**Dodatok č. 3**  
**k Zmluve o dielo č. 111/05/2023/MI zo dňa 13.06.2023**

**Rekonštrukcia mosta M1683 cez inundačný kanál pred obcou Vojany - realizácia**

**VEC: Odôvodnenie potreby dodatku č. 3 - aktualizácia**

**Vec: Zmena technického riešenia -vyjadrenie stavebného dozoru k dodatku č.3****Stavba : Rekonštrukcia mosta M1683 cez inundačný kanál pred obcou Vojany**

OPORA 1,4

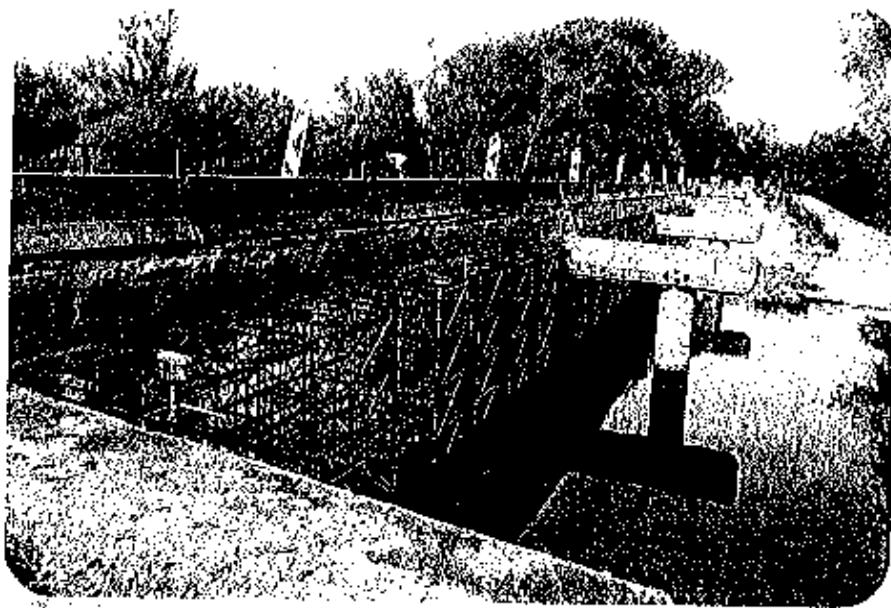
Z vyššie uvedených dôvodov a na základe žiadosti objednávateľa zhotoviteľ zabezpečil spracovanie návrhu zosilnenia projektantom DVP opory č. 1 a č. 4. Návrh zosilnenia je priložený v žiadosti z 26.11.2024. Úprava, projektová činnosť ako aj zosilnenie opôr č. 1 a č. 4 má za následok finančné navýšenie a predĺženie termínu prác 1. etapy o 40 dní.

Z vyššie uvedených dôvodov a na základe žiadosti objednávateľa projektant DVP navrhol zmenu PD v časti sanácia opory č. 2 a č. 3. Spodná strana prievlakov je degradovaná až po nosnú výstuž s lokálnymi výluhmi a kavernami, pôvodné riešenie sanácie týchto plôch pomocou mált, by nemalo za účinnok zabezpečenie funkcie krycej vrstvy. Zároveň takouto zmenou PD dôjde k predĺženiu životnosti a k zjednoteniu povrchu nosnej konštrukcie. Projektant DVP navrhol vytvorenie spriahajúcej vrstvy aj pri spodnom okraji podľa predloženej PD. Táto zmena má za následok predĺženie termínu prác 1. etapy o 20 dní.
